理研機器株式会社

**RIKEN** 油圧パワー

## MP-10 シリーズ 外形変更のお知らせ

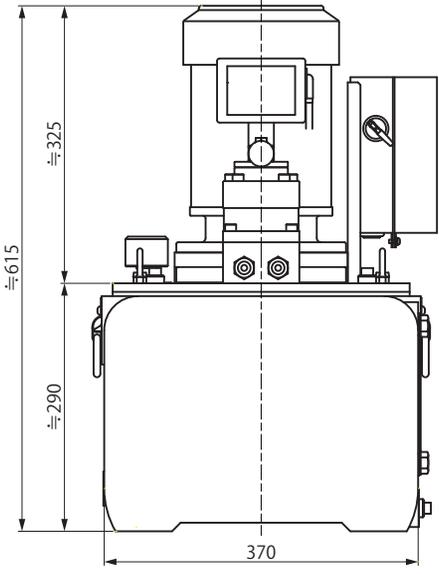
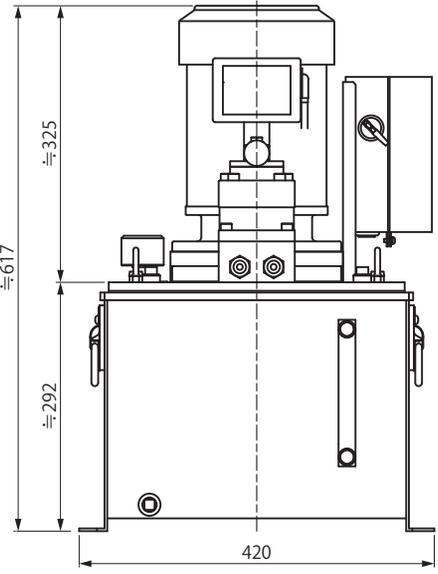
さて、従来より販売しております MP-10 シリーズですが、諸般の事情により、油タンクの材質形状を変更させていただく事となりました。新旧の形状比較および変更時期は下記の通りです。

なお、今回の変更箇所は油タンクのみです。油タンク以外の部品やポンプの性能に関しての変更はございません。

旧 型	新 型
 <p>タンク油量 22L / 有効油量 13L タンク材質 アルミ</p>	 <p>タンク油量 22L / 有効油量 13L タンク材質 鉄</p>
価格の変更はございません

**変更時期** 旧型の在庫が終了次第、順次新型の出荷を開始いたします。新型の出荷開始時期については現時点では2017年2月頃を見込んでおります。(出荷状況に前後いたします)
